# ფასადი 9 - 12 ღერძებში.

## კორპუსი №1.

| | | მრავალფენიანი საცხოვრებელი კომპლექსის პირველ ეტაპზე ქალაქ თბილისში ზ/ნ№ -3 მიწის ნაკვეთზე. კ№24241 | |

| | | კორპუსი - №1. ფასადი 9 - 12 ღერძებში. | |

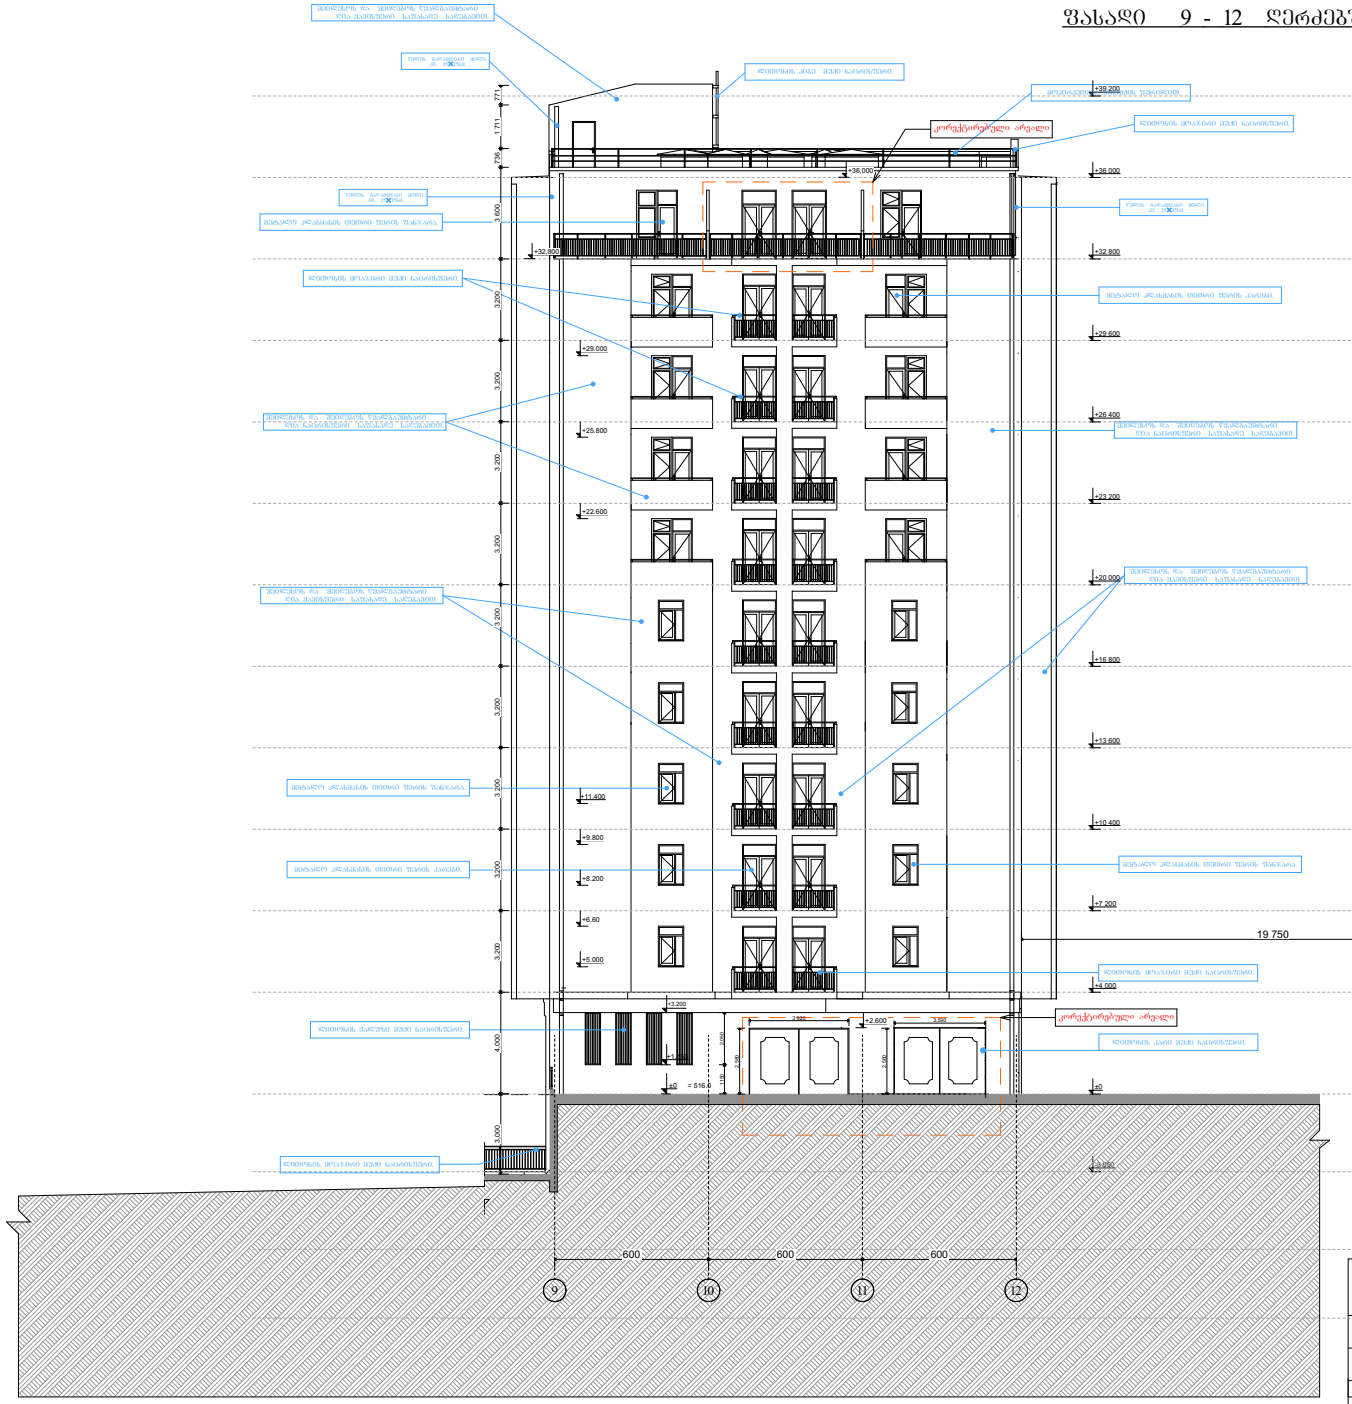
მოცემულ ფასადზე კორექტირების ფარგლებში შეიცვალა კარების კონფიგურაცია

| შპს. "მშენარჩია" ქ. თბილისი ვეფხისწყლის ქ.N20 | | დამკვეთის შპს. "ლიდი" | |
|---|---|---|---|
| ეპიურების ნიშნები | | კორპუსი - №1. ფასადი 12 - 9 ღერძებში. | |

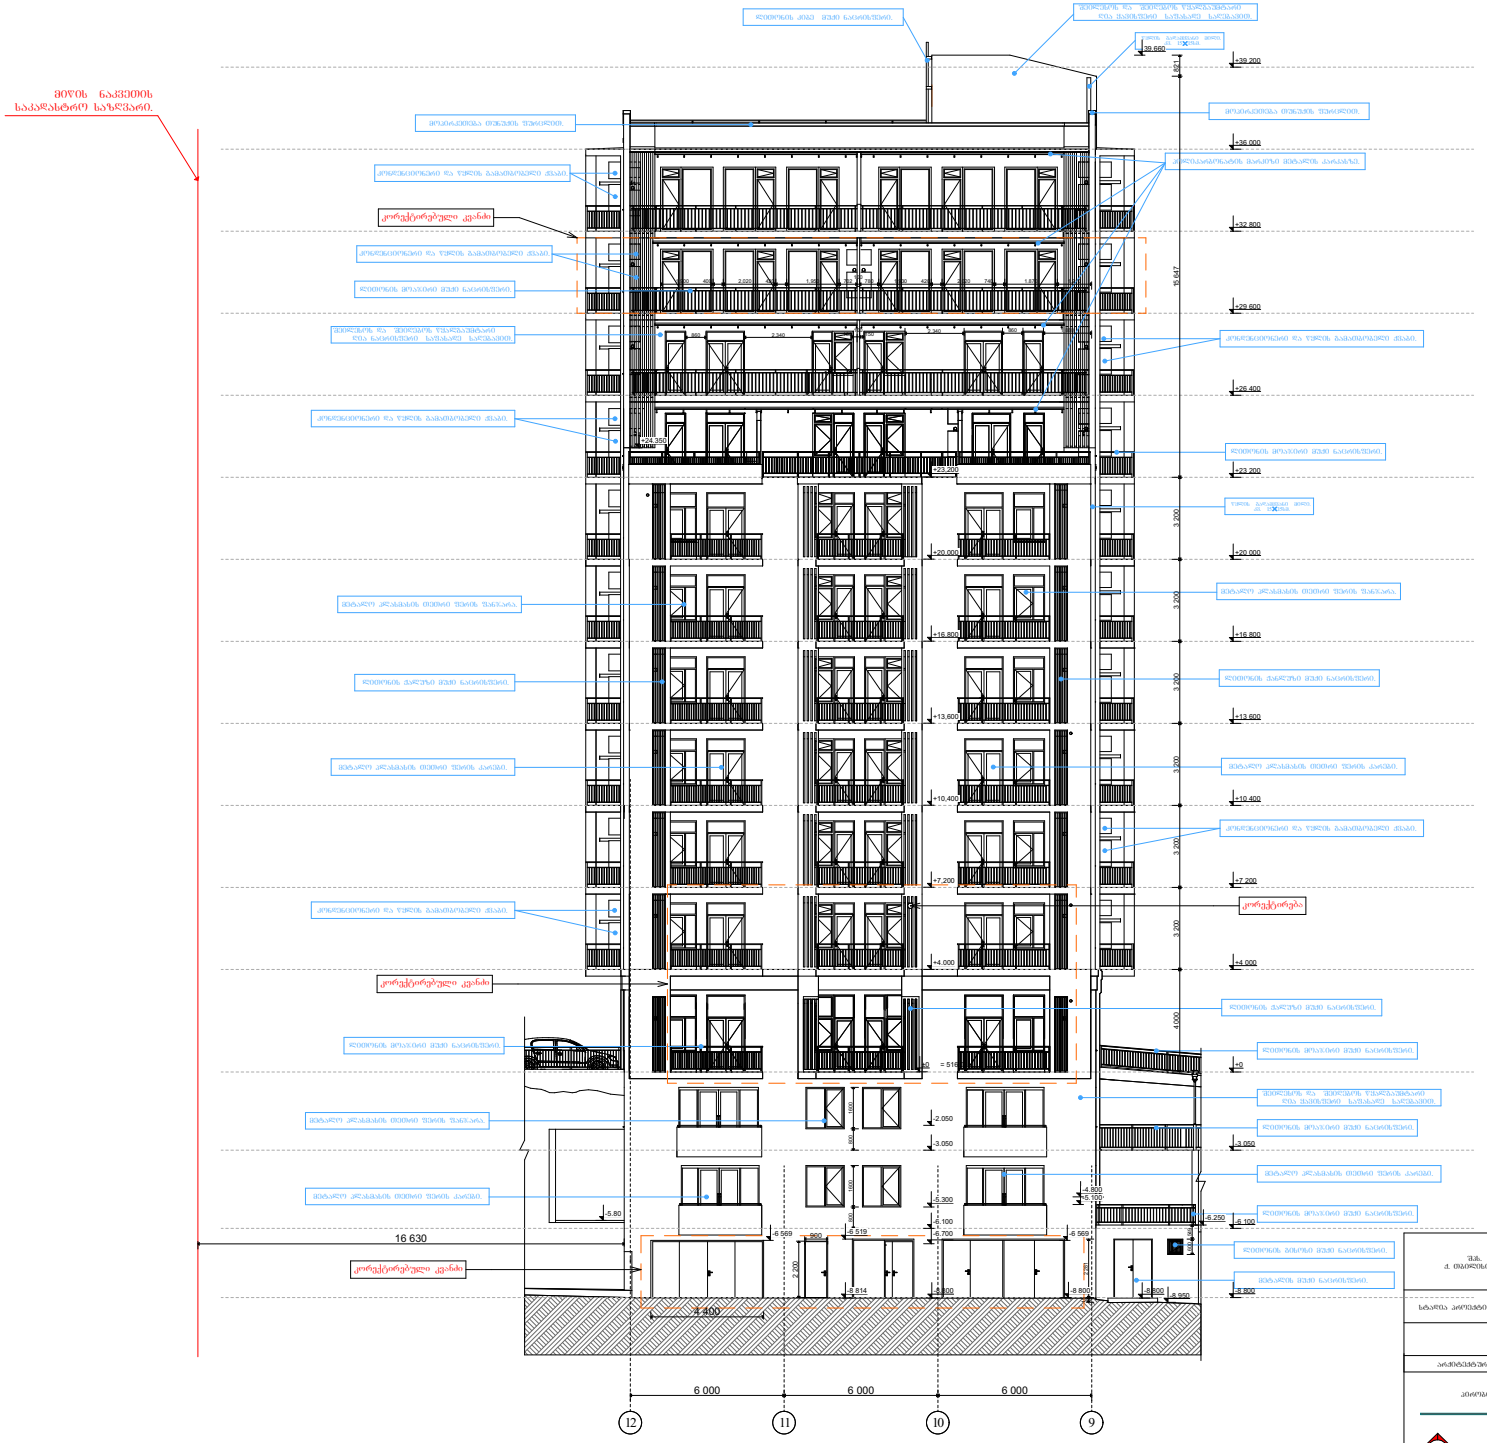
მოცემულ ფასადზე კორექტირების ფარგლებში შეცვალა კარების ნახატი - 8.800, 0.00 ნიშნულზე შეცვალა ვიტრაჟების ბაბარიტი. ამოჭრილია ჭალუზები და ნაწილობრივ კედლები, რომელიც განკუთვნილია ბათობის ძვაბის მიხედვით.

| არქიტექტორი | შესრულებული | კორპუსი - №1. ფასადი ა-თ ღერძებში. | |

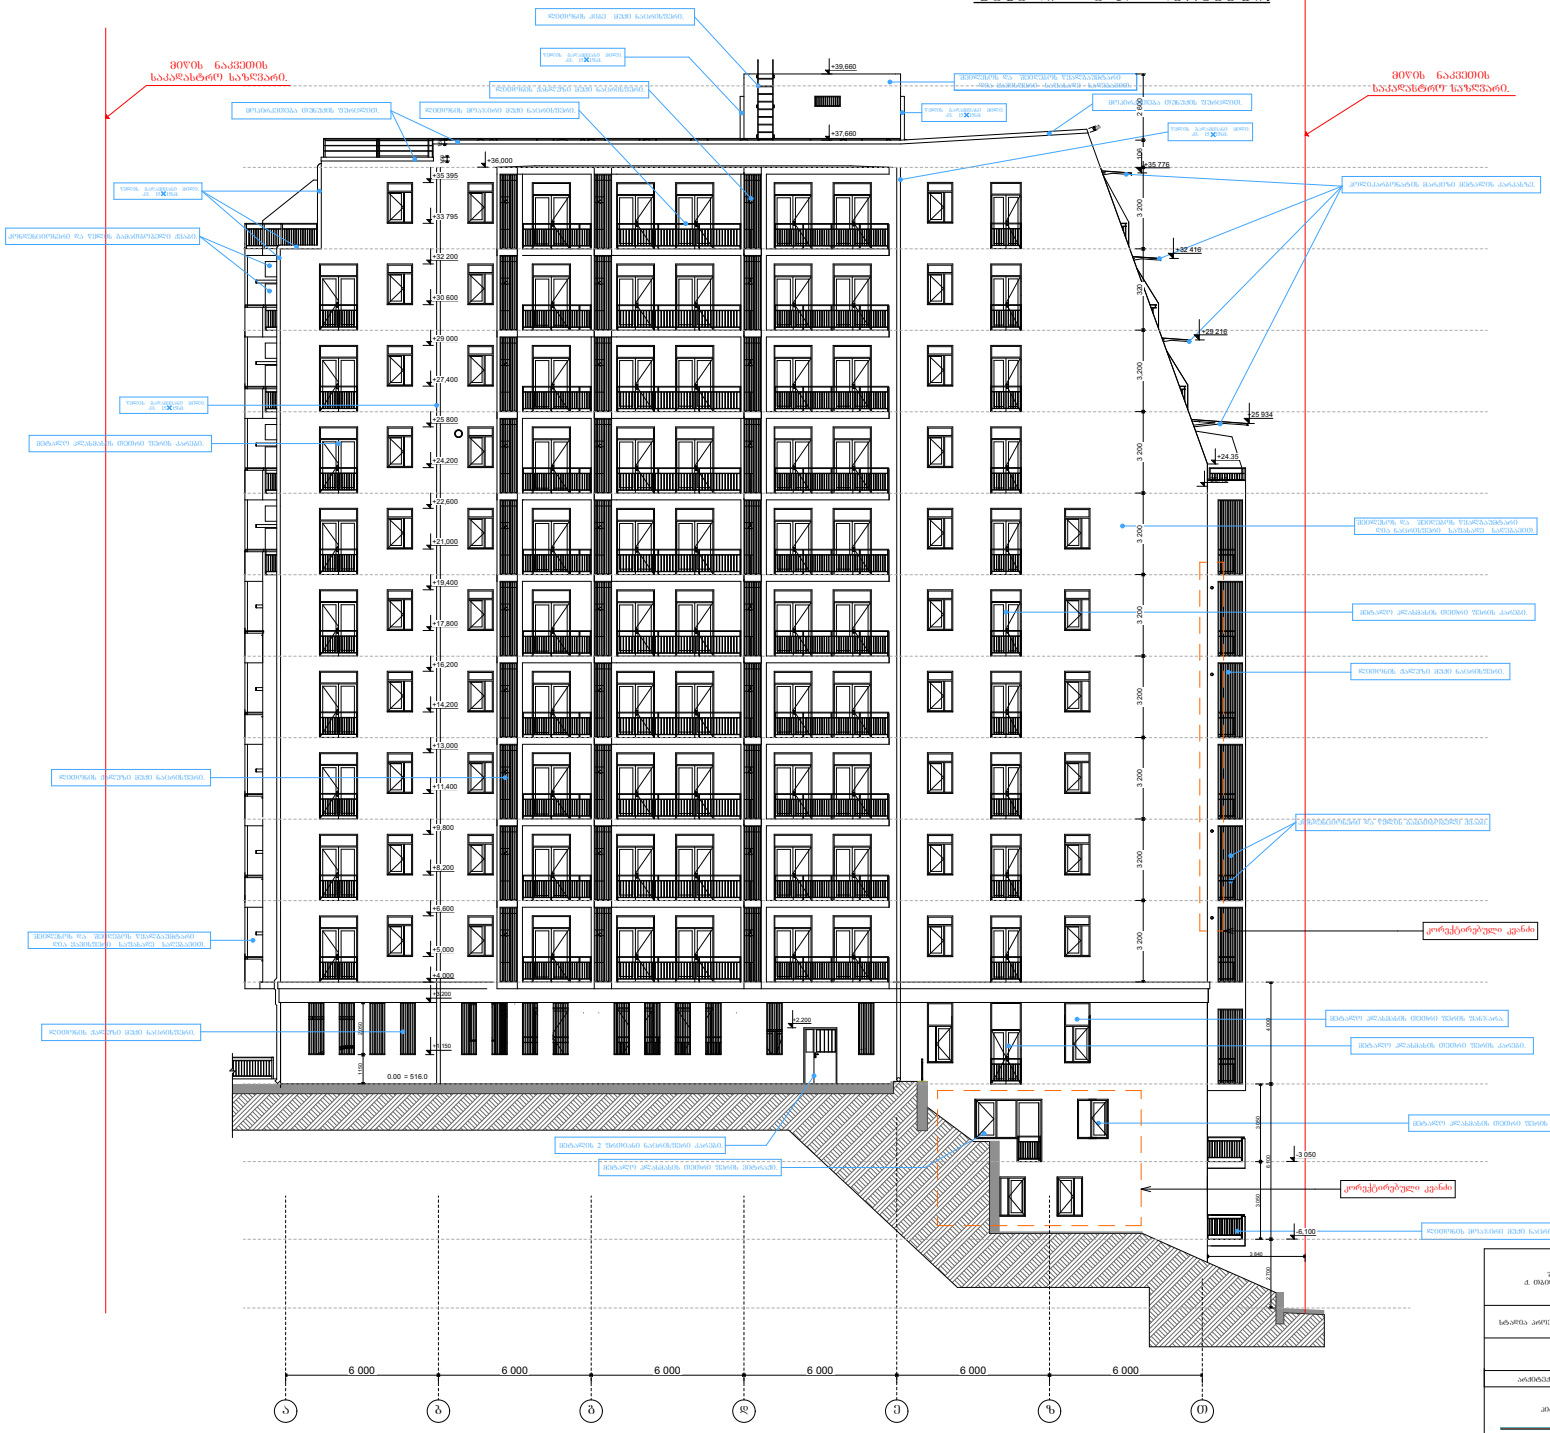
მოცემულ ფასადზე კორექტირების ფარგლებში, -3.05 და -6.10 ნიშნულზე შეიცვალა ღიობების კონფიგურაცია. ამოშრალია კედლები, რომელიც განკუთვნილია მათბრუნის ჭაბაბის მილებისთვის. ღიეტბის სამანქანოს ღიობზე გაუქმდა ფრამუშა და მოეწყო ცხაურო.

| კორპუსი №2. ფასადი 8 - 5 ღერძებში. | | | |

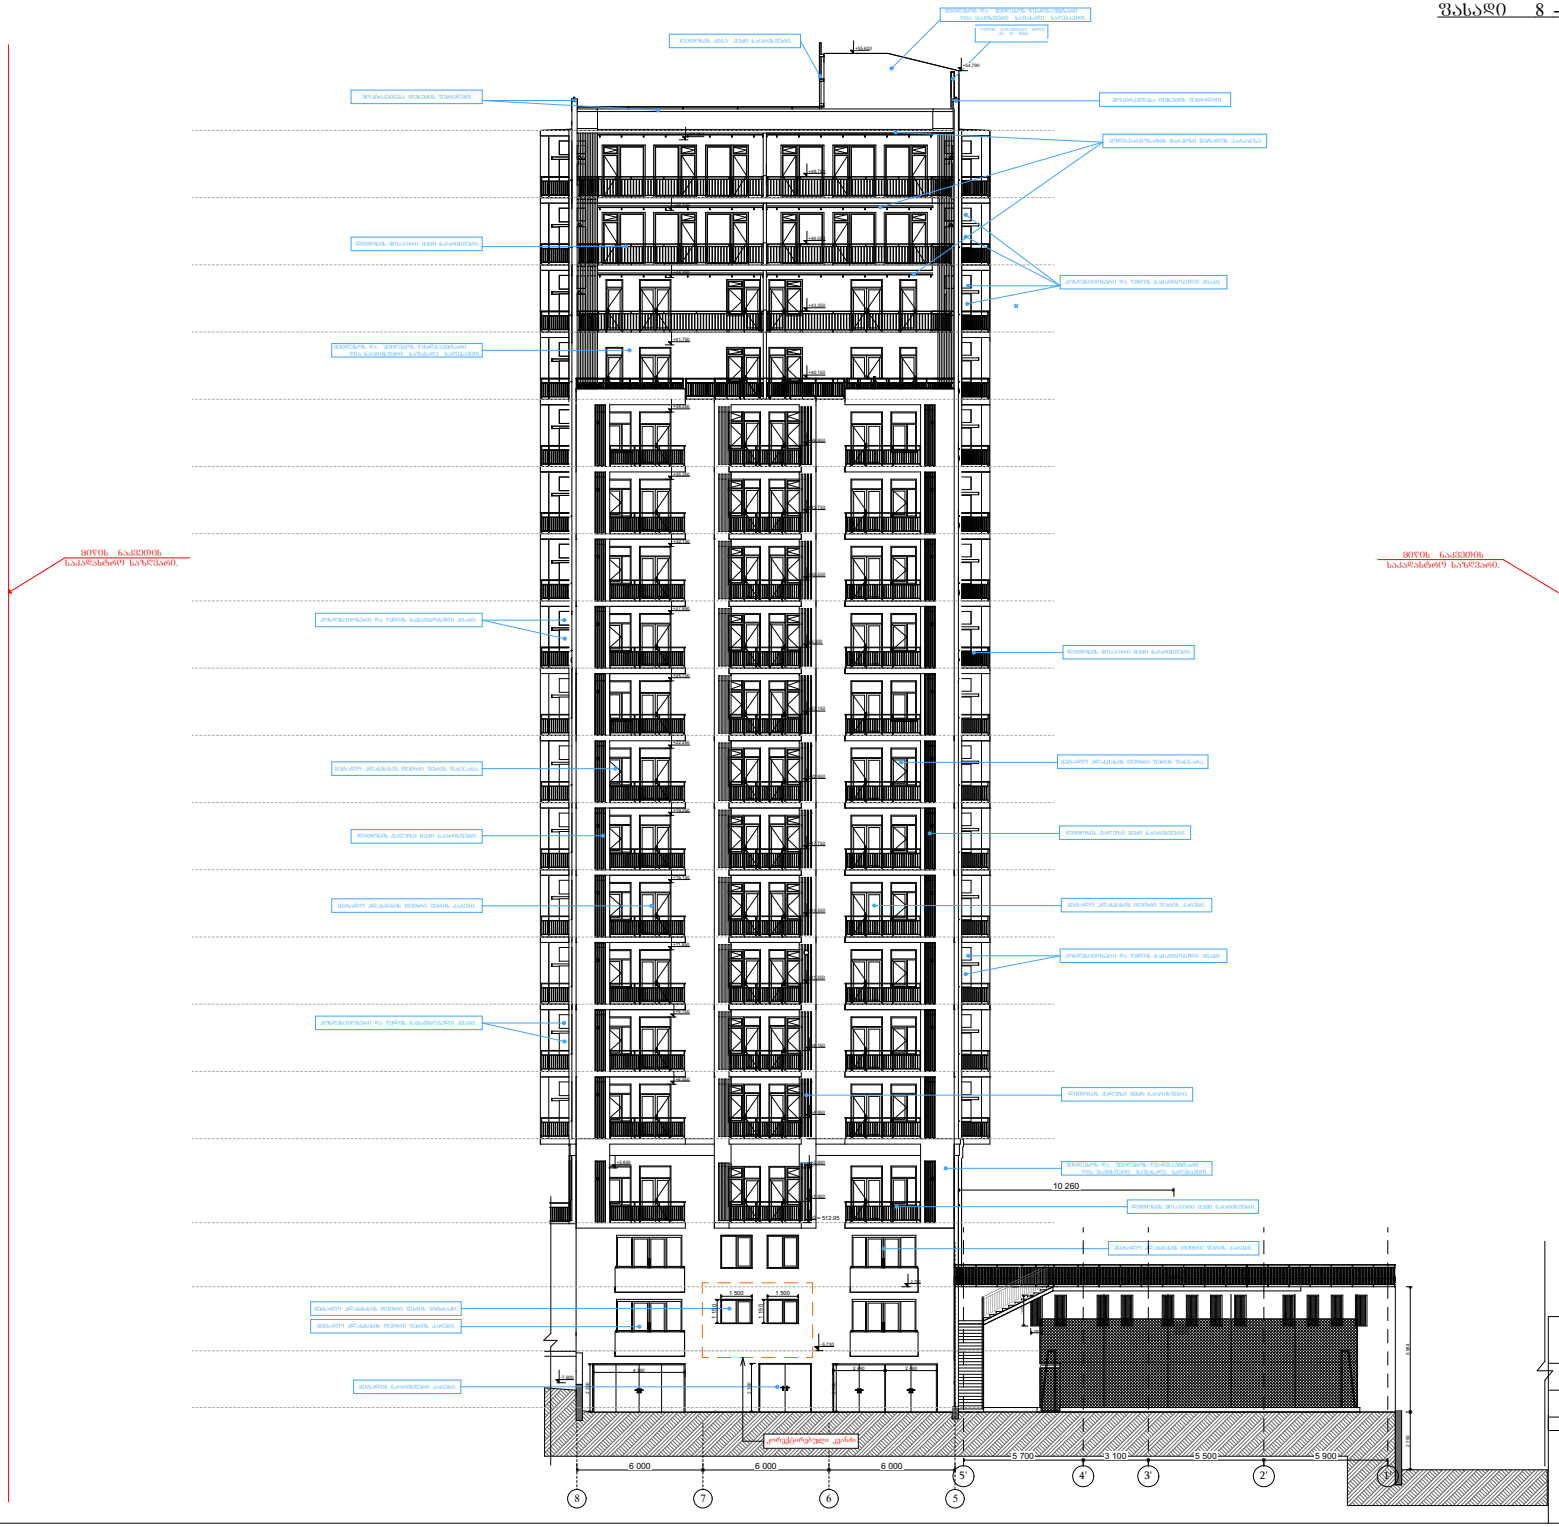
მოცემულ ფასადზე კორექტირების შარდლებში მონიშნულ არეალში შეიცვალა დიობების ბაბარიტი.

| | | კორპუსი - №2. ფასადი 10-ა ღერძებში. | |

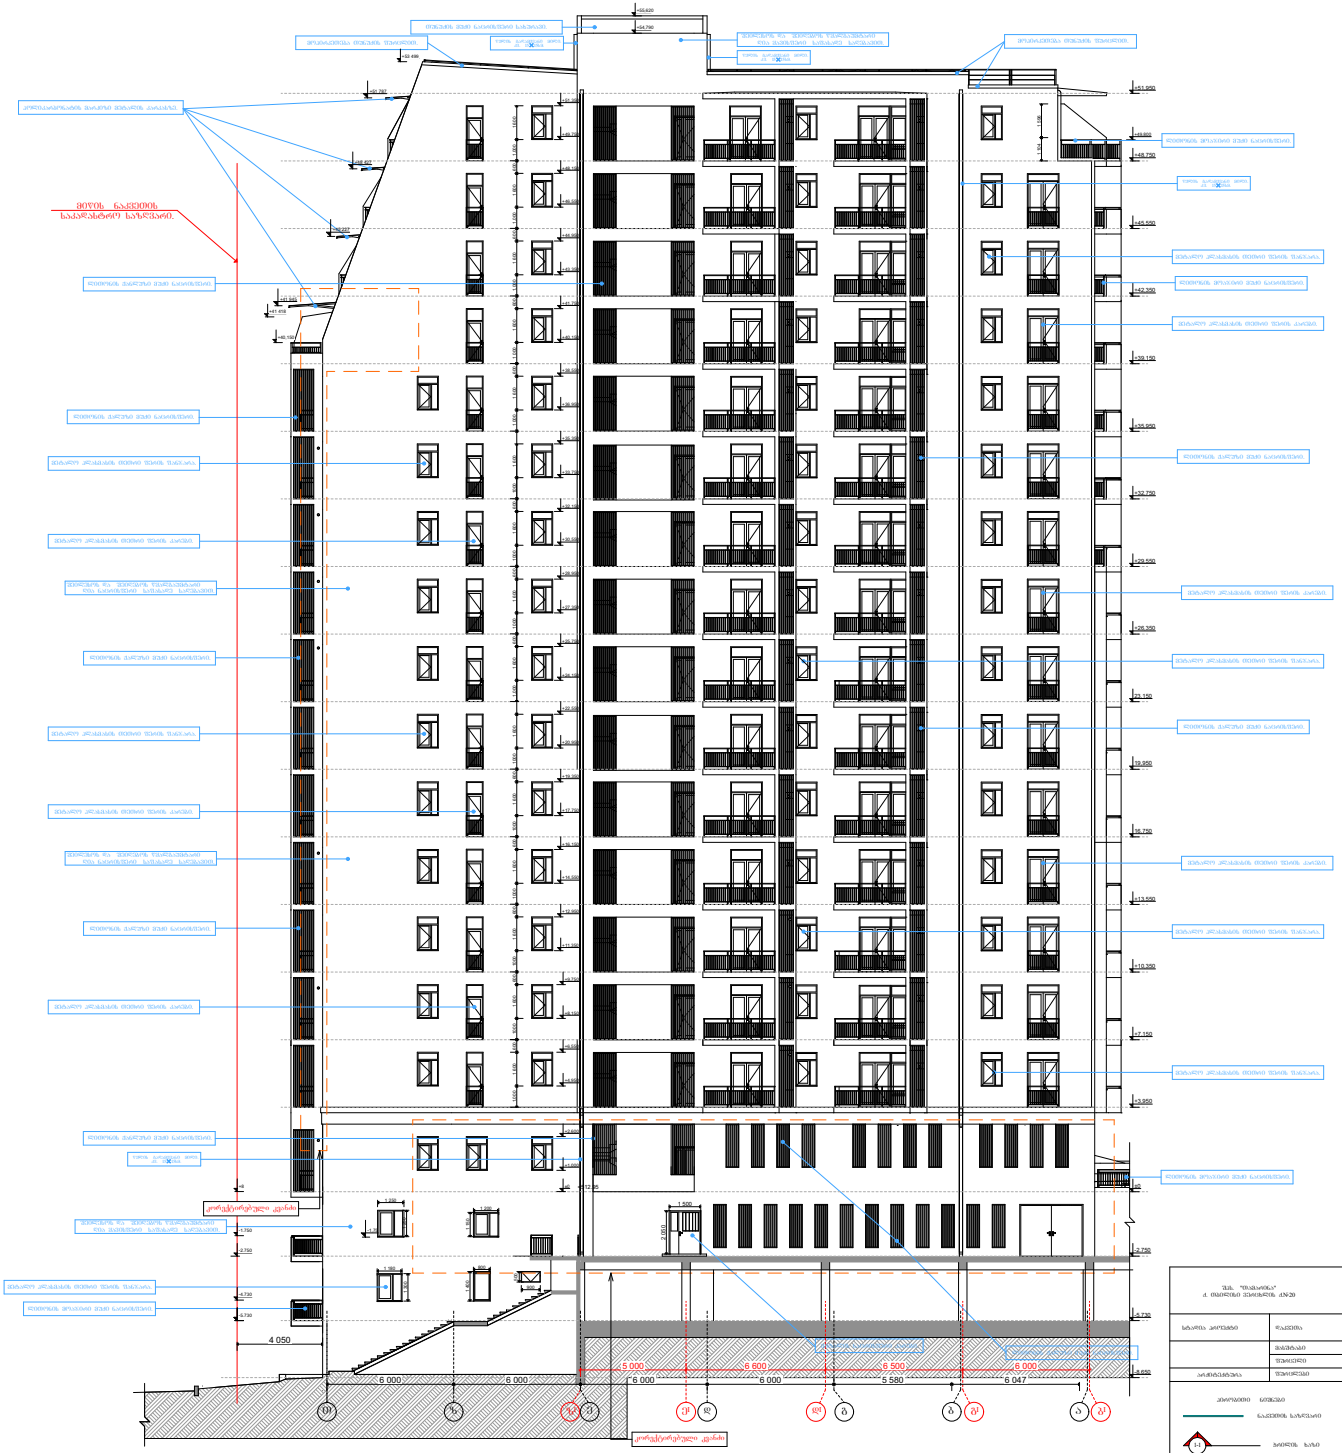
მოცემულ ფასადზე კორპუსტრების ფარგლებში შეიცვალა სალარგაზოს და ავტოსადგომის კარების ნახატი, შეიცვალა ვიტრაჟების ბაბარიტი. ნაწილობრივ ამოღრილია ქალუხები და კედლები, რომლითაც განაუთვნილია გათბობის ქვაბის მილებისთვის. "0" ღერძის მიმდებარედ +39.20 ნიშნულზე გაუქმდა ლიობნის ქალუხი.
